Portaria Inmetro/Dimel n.º 0101, de 18 de maio de 2010.
(2º aditivo à Portaria Inmetro/Dimel nº 310/2007)

Considerando os elementos constantes do Processo Inmetro nº 52600.053481/2009, com vistas a alteração da Portaria Inmetro/Dimel nº 310, de 13 de novembro de 2007, que aprova o modelo NP55 120A, de medidor eletrônico de energia elétrica, polifásico, classe de exatidão B, marca SmartIMS, resolve:

ANEXO:
01/05

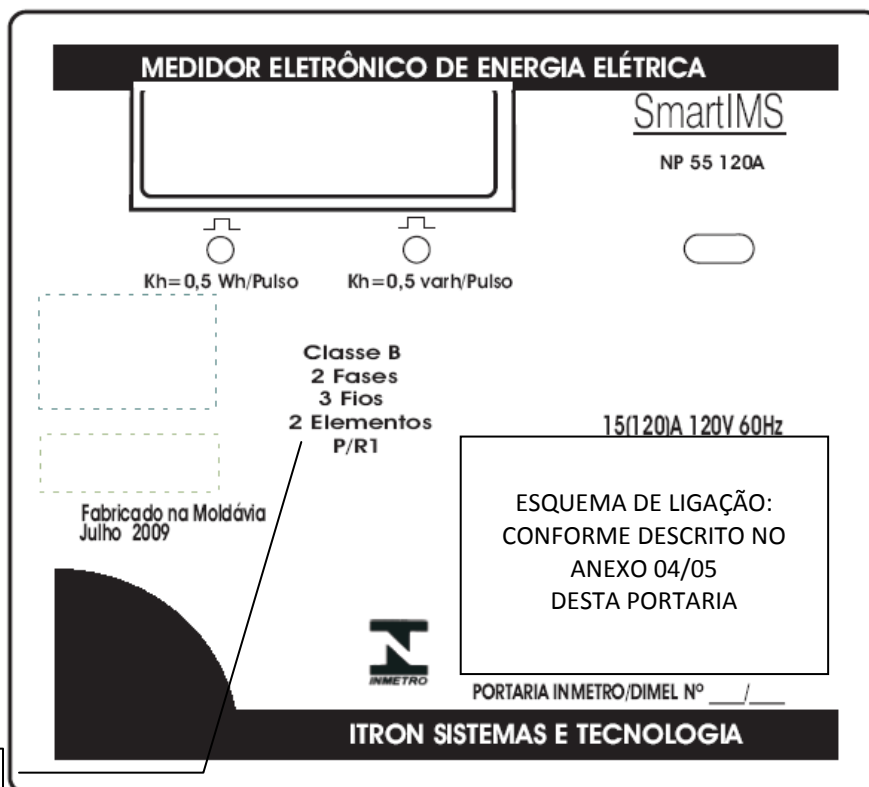
Art. 5º - Substituir os anexos, do item 8 da Portaria Inmetro/Dimel nº 310, de 13 de novembro de 2007, pelos desenhos anexos a esta Portaria:

“ - ANEXO 01/05 – Vista frontal;

FABRICANTE:	ADD GROUP	COTAS EM: S/C
		Modelo NP55 120A	ESCALA: S/E
		PLACAS DE IDENTIFICAÇÃO	ANEXO: 02/05

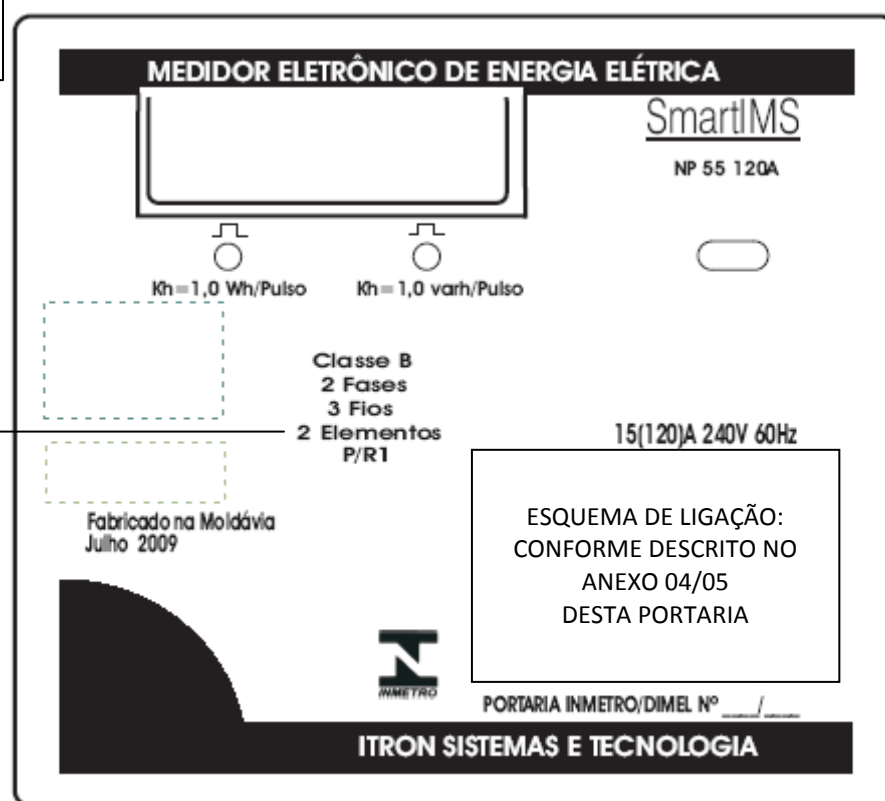
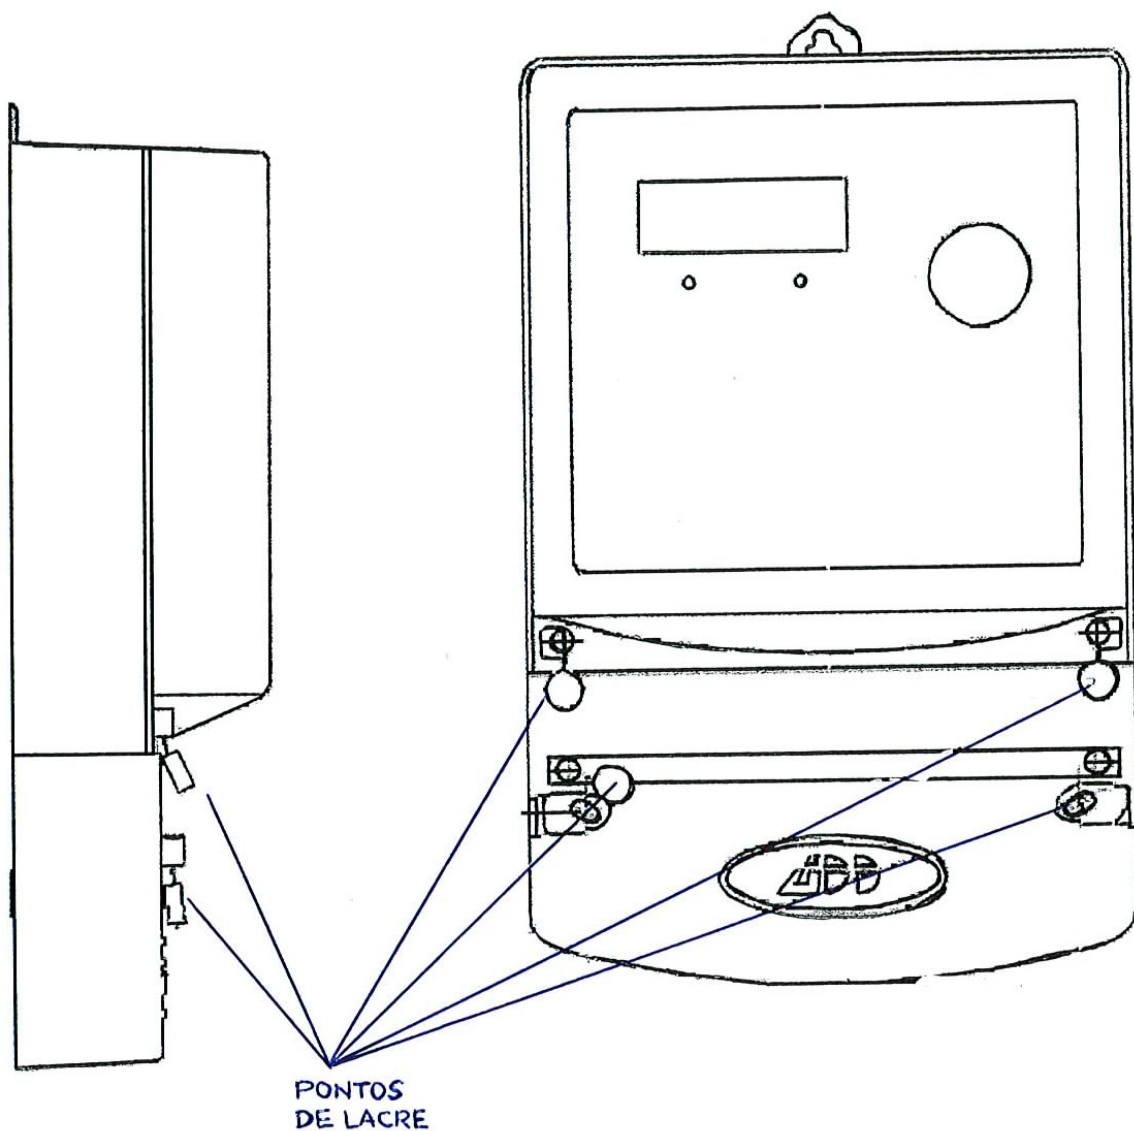
- ANEXO 02/05 – Placas de identificação;

ANEXO:
03/05

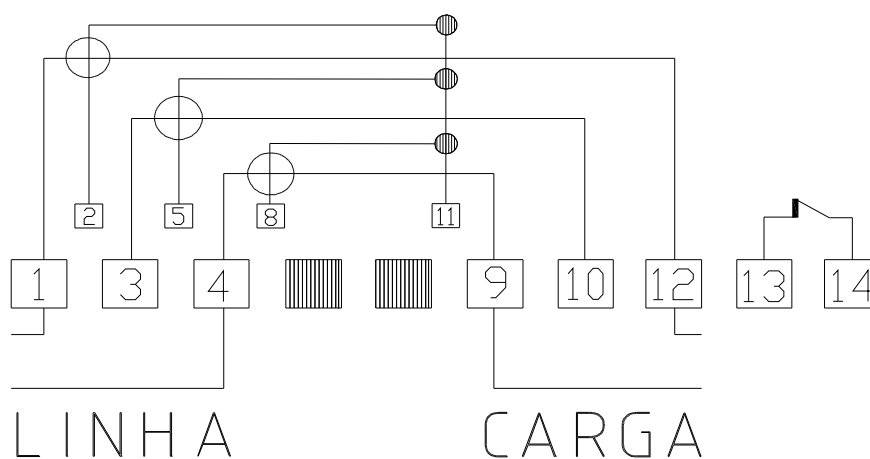
- ANEXO 03/05 – Plano de selagem;

ANEXO:
04/05

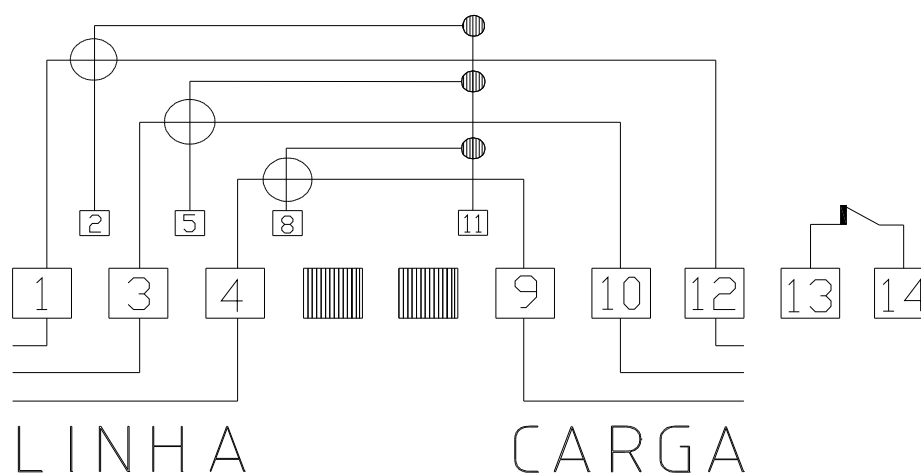
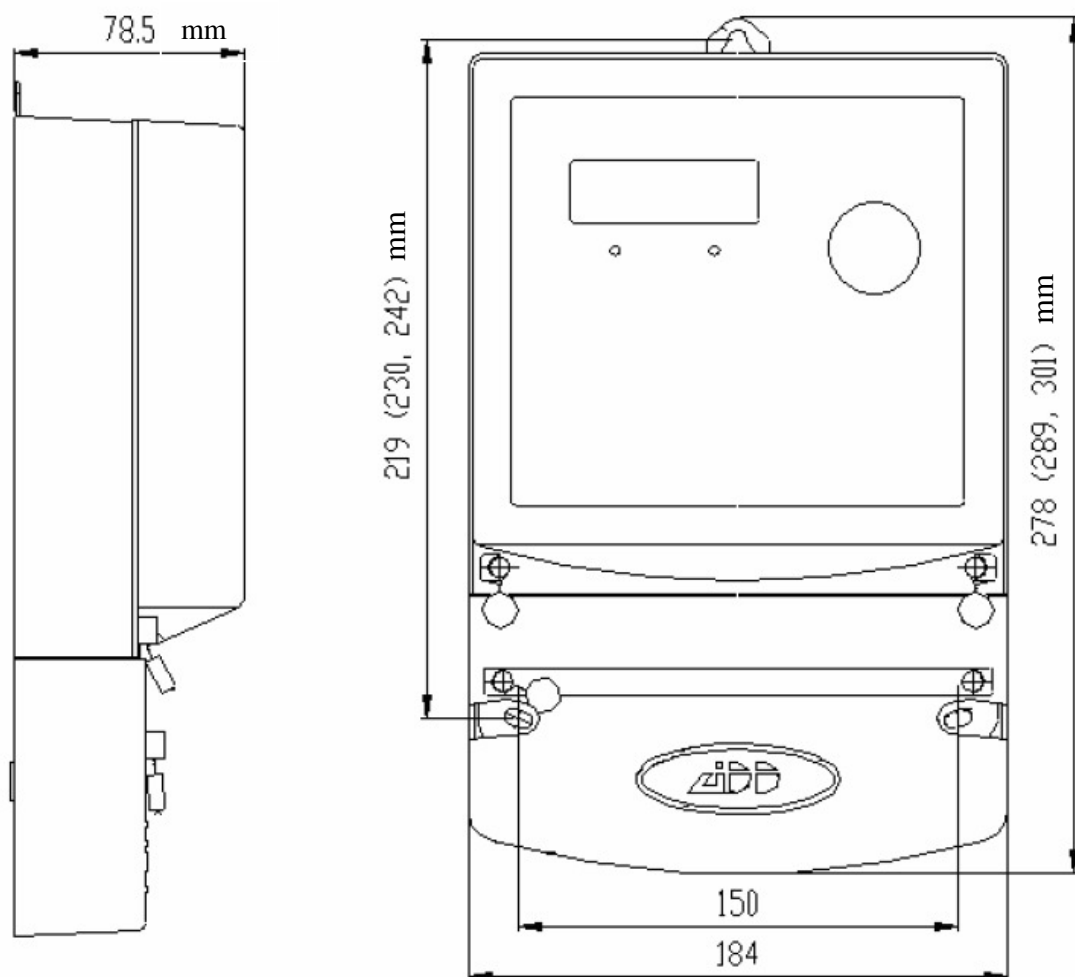
“4.13 Configurações: 2 elementos / 3 fios / 2 fases (Estrela)

3 elementos / 4 fios / 3 fases (Estrela)”

- ANEXO 04/05 – Esquemas de ligação;
